# Bebauungsplan Dorfkern Ost

Planungsbericht nach Art. 47 RPV

Gemeinde Horw

**Stand für Beschluss Einwohnerrat**

Abbildung 19: Bebauungsplan Dorfkern Ost, Stand 1. öffentliche Auflage

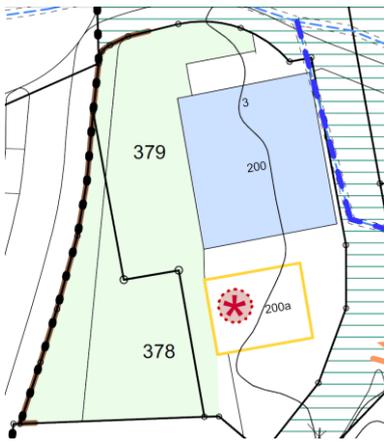
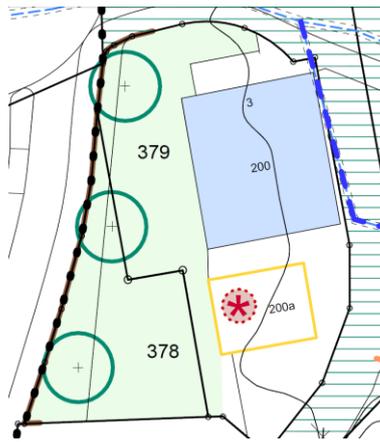
### 6.2.5 Schützenswerter Baumbestand und Bebauungsplan (gem. Auflage)

Aufnahme von drei Laubbäumen (Hainbuchen) als schützenswerter Baumbestand in SBV Art. 24, Schützenswerter Baumbestand und im Bebauungsplan Dorfkern Ost.

Die drei Laubbäume entlang der Kantonsstrasse werden als schützenswert eingestuft und bewahrt. Sie werden in Art. 24 SBV und im Plan aufgenommen. Bei einer Neugestaltung des Gebiets ist die Lage der Bäume zu prüfen; eine allfällige Ersatzpflanzung wäre erforderlich.

Die folgenden Baumbestände sind als schützenswert eingestuft, zu erhalten und bei Abgang zu ersetzen:

- Grundstück Nr. 392: Scheinzypresse (bei Abgang durch einheimischen und standortgerechten Laubbaum ersetzen)
- Grundstück Nr. 393: Linde
- Grundstück Nr. 1613: zwei Linden
- ~~Grundstück Nr. 378 / 379: drei Laubbäume (Hainbuchen)~~

Abbildung 21: Bebauungsplan Dorfkern Ost, Stand 1. öff. Auflage

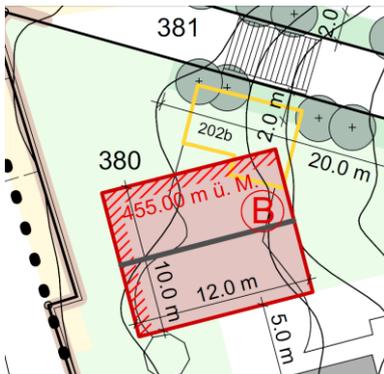
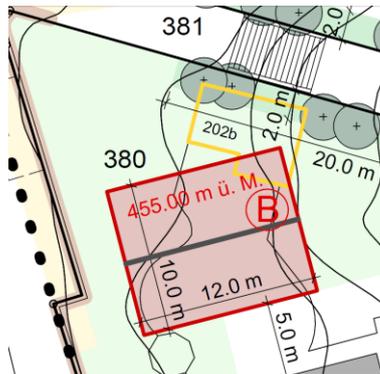
### 6.2.6 Verzicht auf die Pflichtbaulinien im Baubereich B (gem. Auflage)

Auf die Pflichtbaulinie im Baubereich B wird infolge des kleinen Spielraums für einen Neubau innerhalb des Baubereichs verzichtet.

Abbildung 25: Änderungsvorschlag – Baubereich für eingeschossige Gebäude, Stand 2. öff. Auflage

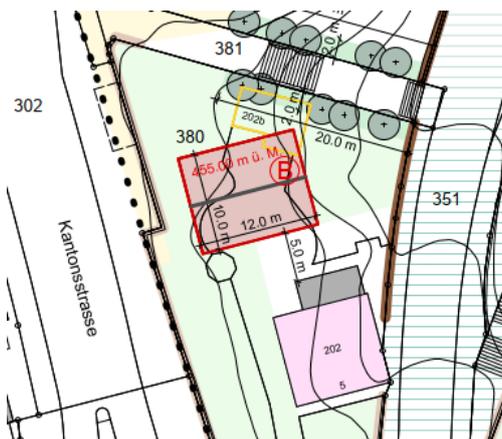
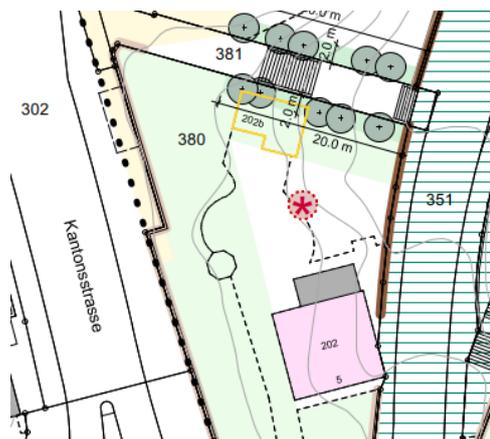
Gemäss Art. 14 SBV sind bei den eingeschossigen Gebäuden nur Nebennutzflächen gemäss SIA 416 zulässig. Nebennutzflächen sind im Wohnungsbau Flächen, die nicht dem Aufenthalt von Menschen dienen. Im Planungs- und Baugesetz (PBG) werden diese Gebäude als Kleinbauten bezeichnet und sind in § A1-124 PBG betreffend Fassadenhöhe, Firsthöhe und Fassadenlänge beschränkt. Damit werden die Ausmasse für ein eingeschossiges Gebäude auf Parzelle Nr. 380 ausreichend definiert. Die Festsetzung eines Baubereichs ist nicht erforderlich.

Mit dem Verzicht auf den Baubereich B entfällt der Artikel 8 in den Sonderbauvorschriften.

Abbildung 29: Änderungsvorschlag Baubereich D1/D2, Stand 2. öff. Auflage

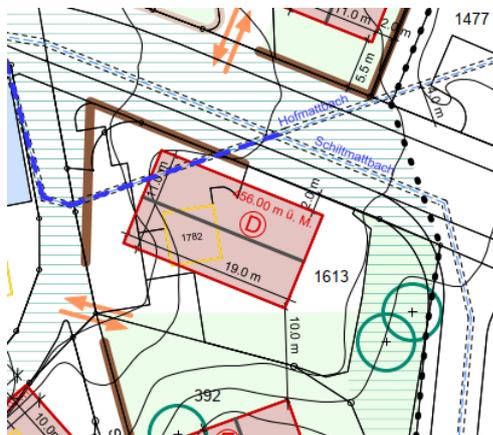
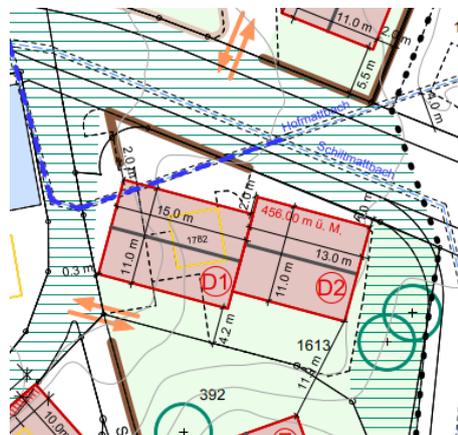
Die Planvorlage sieht eine Vergrösserung der Baubereiche vor. Um das Volumen optisch zu brechen, wird eine Zweiteiligkeit vorgeschlagen. So wird der Baubereich D in zwei Bereiche unterteilt, westlich 15 m und östlich 13 m Länge. Der Änderungsvorschlag nimmt die Anliegen von FDP und L20 grundsätzlich auf, jedoch mit der Einschränkung, dass die beiden Volumen zwingend zusammengebaut sein müssen. Auf diesem Weg wirkt der Raum nicht zu kleinteilig und eine Strassenfassung ist möglich.

<sup>2</sup> Für die Baubereiche D1, D2 und E ist eine gemeinsame Erschliessung für die unterirdische Parkierung vorzusehen. Die ungefähre Lage der Ein- und Ausfahrt in die Einstellhallen ist im Situationsplan dargestellt. Die Ein- und Ausfahrt ist so zu gestalten, dass sie in das bestehende Terrain gut integriert wird.

<sup>3</sup> Ein Neubau im Baubereich D1 kann erst nach der Bachverlegung (Hofmattbach) erfolgen.

Abbildung 32: Änderungsvorschlag Baubereich E, Stand 2. öff. Auflage

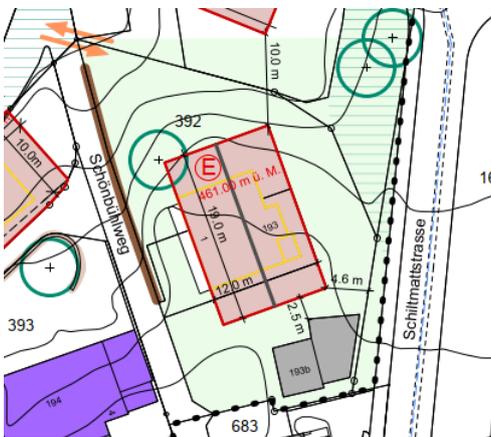
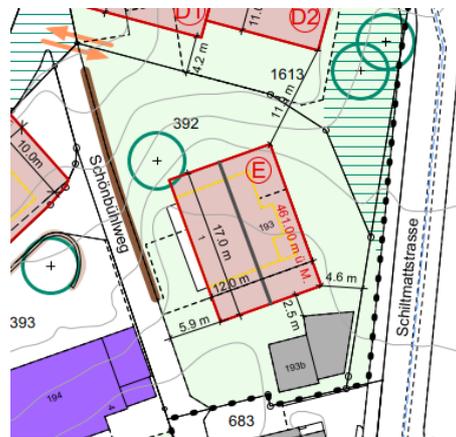
Der Artikel 11 (neu Artikel 10) der Sonderbauvorschriften wird wie folgt ergänzt (Änderungen sind rot und unterstrichen):

<sup>1</sup> Im Baubereich E ist ein Gebäude mit einer max. Gesamthöhenkote von 461.00 m ü. M. zulässig. Das oberste Geschoss ist als Dachgeschoss mit einem Schrägdach auszubilden. Ausserhalb der Baubereichsgrenze auf der Westfassade sind vorspringende Gebäudeteile bis zu einer Tiefe von maximal 1.20 m über die ganze Länge möglich.

Abbildung 35: Änderungsvorschlag Baubereich G, Stand 2. öff. Auflage

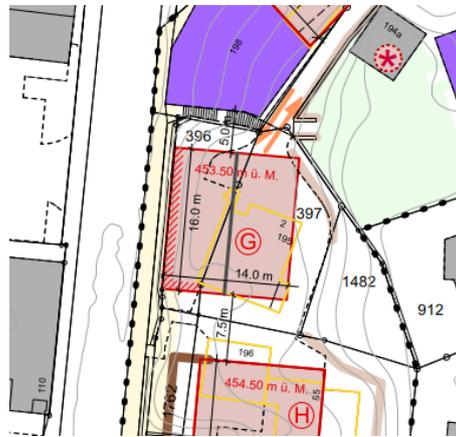
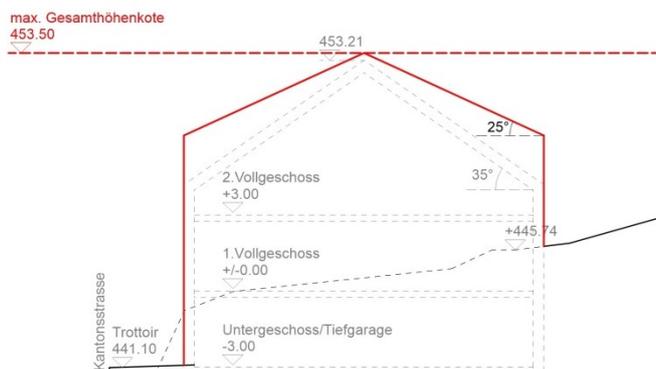
Um sich einzufügen wird in der Planvorlage vorgeschlagen, den Baubereich G statt mit einem Flachdach mit einem Satteldach auszustatten. Das bisherige dritte Geschoss wird damit zu einem Dachgeschoss. Mit einem Dachgeschoss wird die Ensemblewirkung mit den strassenbegleitenden Bauten auf den Parzellen Nrn. 377 und 395 gestärkt. Gegenüber dem Flachdach erhöhte sich der Baubereich G mit einem Satteldach um rund 2 m, was sich positiv in der Höhenentwicklung mit den gegenüberliegenden Bauten auswirkt und die Baute in ihrer Position stärkt. Zusätzlich wird der Baubereich G in der Breite um 2 m vergrössert. Aufgrund der Hanglage kann dadurch die Ausnützung der Neubaute optimiert werden. Die Verbreiterung bietet auch die Möglichkeit, diesen Bereich im Sinn einer Garage bzw. eines Unterstandes zu nutzen.

<sup>3</sup> Für die Baubereiche G und H ist eine gemeinsame Erschliessung für die unterirdische Parkierung vorzusehen. Die ungefähre Lage der Ein- und Ausfahrt in die Einstellhalle ist im Situationsplan dargestellt und erfolgt auf Strassenniveau (Kantonsstrasse).

<sup>4</sup> Für eine sekundäre Erschliessung oder bei einer etappierten Lösung zwischen den Baubereichen G und H ist für den Baubereich G (Parzellen Nr. 396/397) eine optionale Zufahrt über die Parzelle Nr. 393 möglich. Es sind max. zwei oberirdische Parkplätze zulässig. Diese sind gut in die Umgebung einzugliedern.

Abbildung 40: Änderungsvorschlag, Stand 3. öff. Auflage

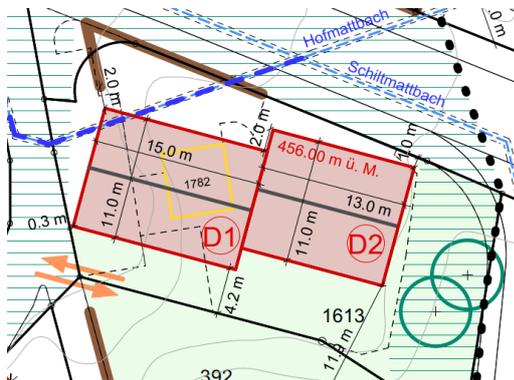
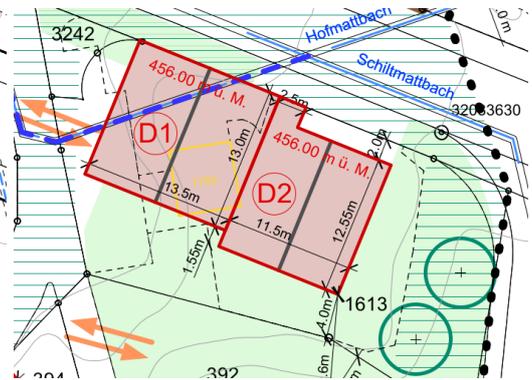
Unter Einbezug der Kirchgemeinde konnte durch eine marginale Anpassung des Baufelds ein Rückzug der Einsprache erwirkt werden.

- Das Baufeld D2 wurde im südlichen Bereich gegenüber der Version der 3. Auflage um 45 cm verkleinert, damit der Grenzabstand von 4 m gegenüber der Parzelle Nr. 392 eingehalten wird.
